ACTA DE JUNTA ACLARATORIA

En la ciudad de Guadalajara, Jalisco, siendo las 15:30 horas del día 22 del mes de septiembre del año 2022, se procedió a realizar la junta aclaratoria de la Licitación Pública Local, **LPL218/2022** con Concurrencia del Comité para el “**SERVICIO INTEGRAL DE INSTALACION DE SISTEMA ILUMINACION, VESTIMENTA Y MECANICA TEATRAL PARA EL TEATRO ALARIFE MARTIN CASILLAS**”, ante la presencia de la Lic. Mayra Elizabeth García Chagollan, Coordinador de Compras de la Dirección del Comité de Adquisiciones de la Secretaria de Administración; el Lic. Jorge Alberto Zaragoza Vázquez, Representante de la Unidad Centralizada de Compras; con la asistencia de los siguientes interesados:

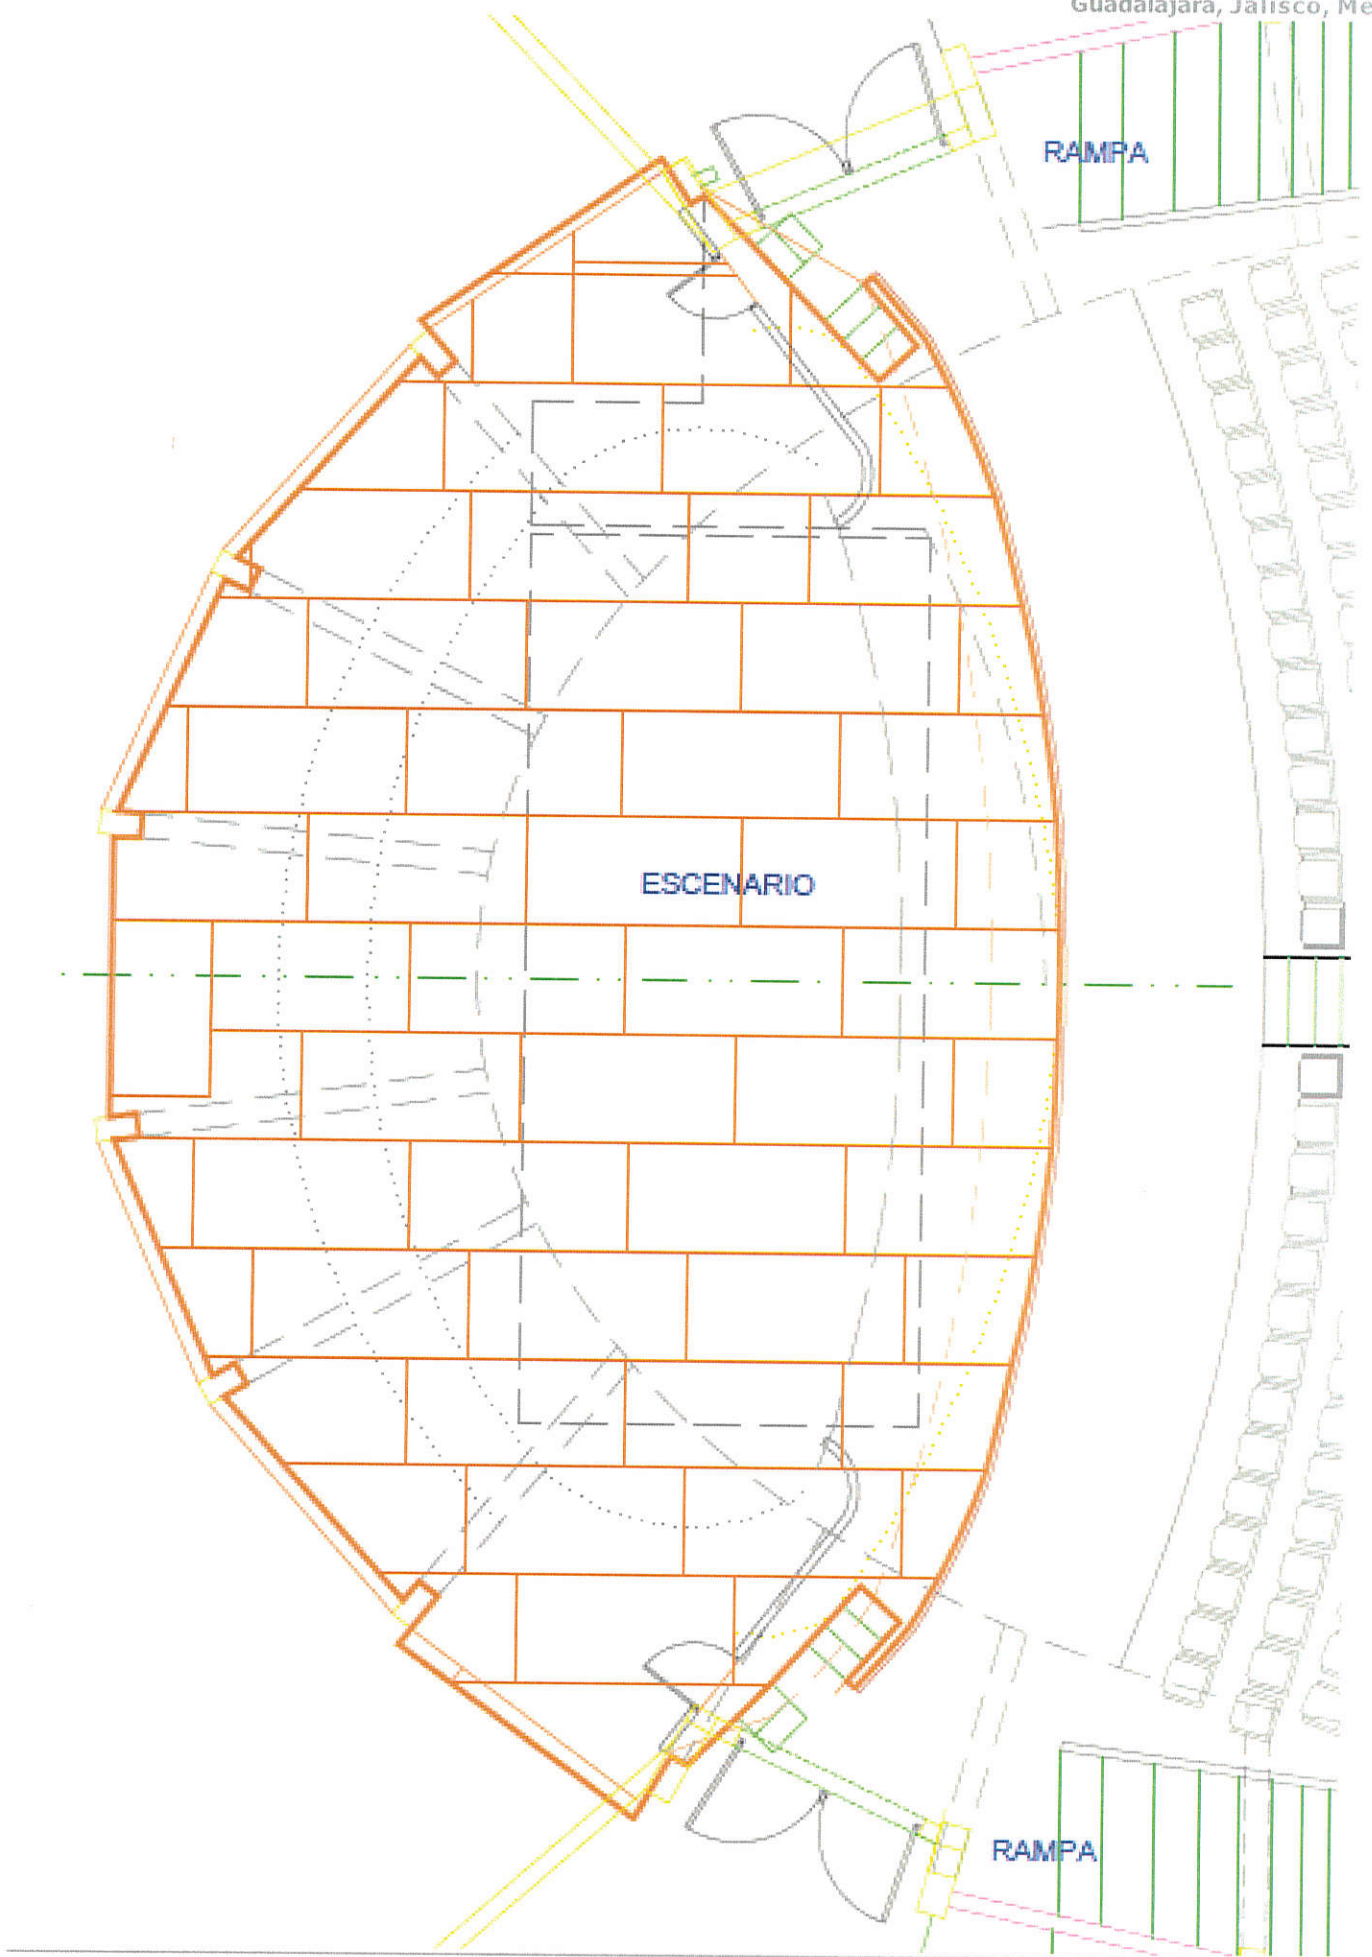
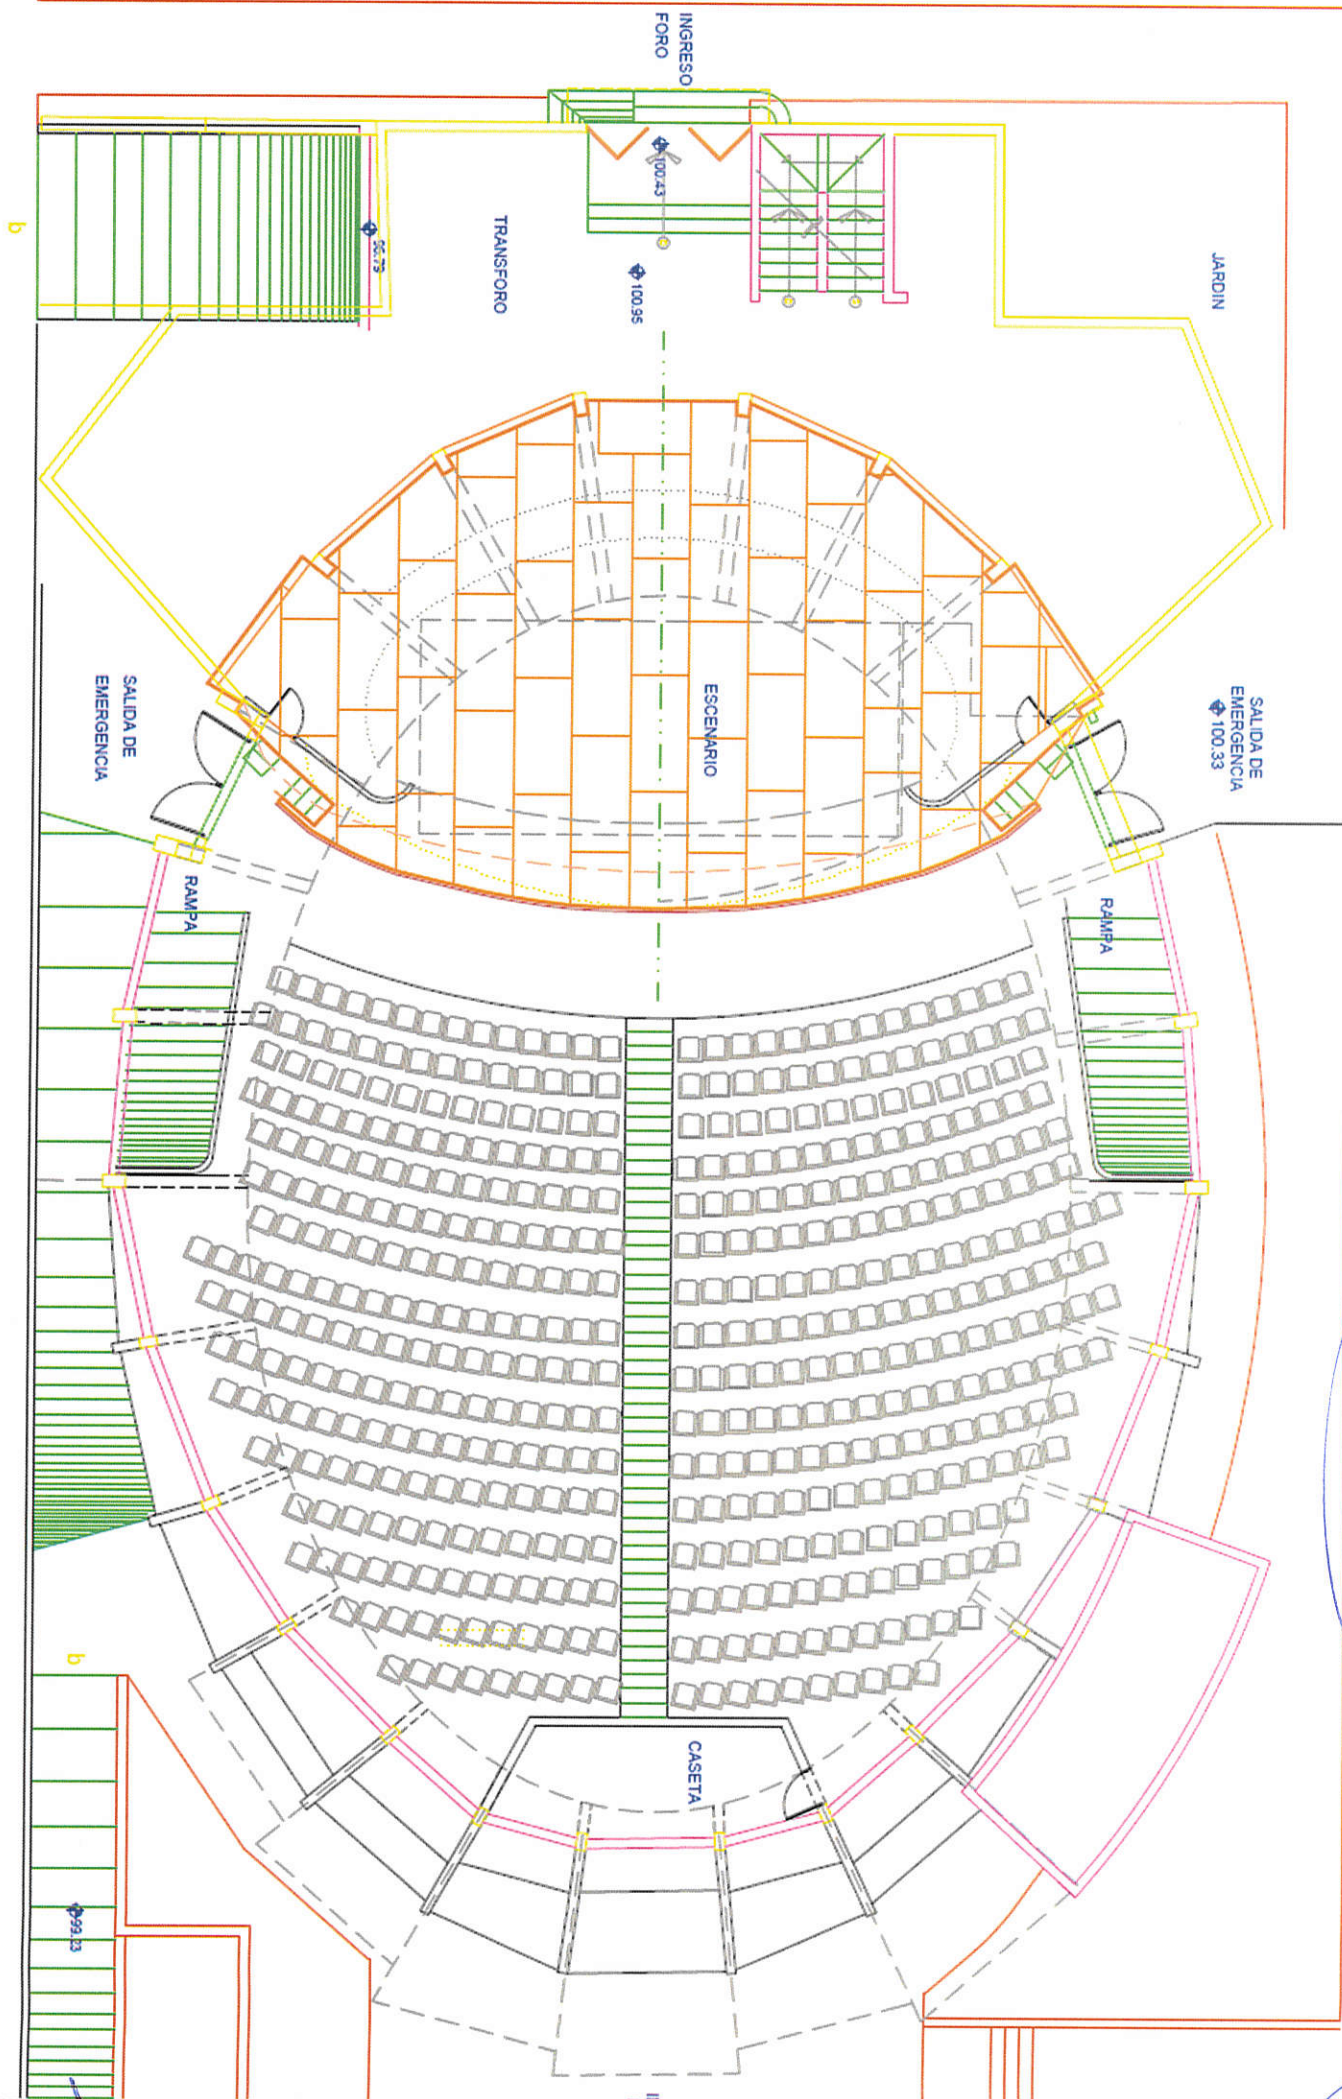
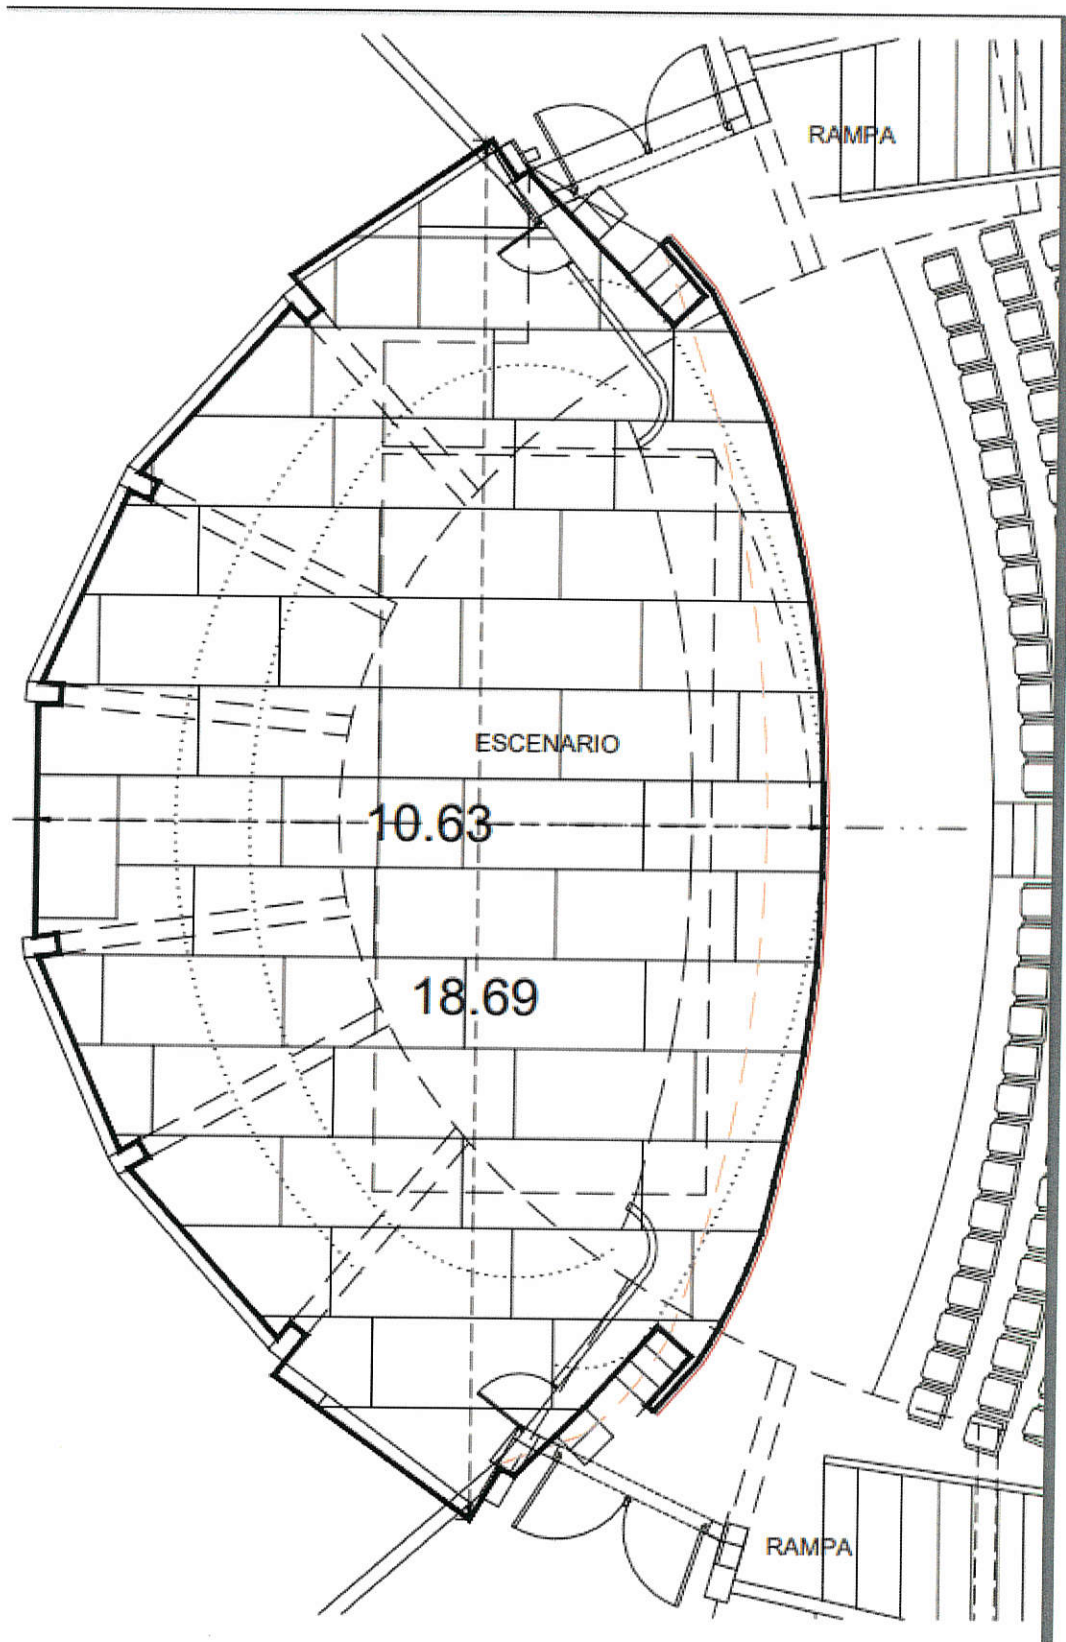
Se le solita a la convocante proporciona planos del teatro en formato CAD del escenario, torre tramoya tanto en planta como corte (longitudinal y transversal) así como una vista al sitio para tener una mejor visión de los trabajos que se requieren .

R: No se cuenta con planos de la tramoya, se facilitan planos arquitectónicos que son los únicos disponibles, haciendo la observación que son planos de proyecto, no planos as built por lo que no son precisos.
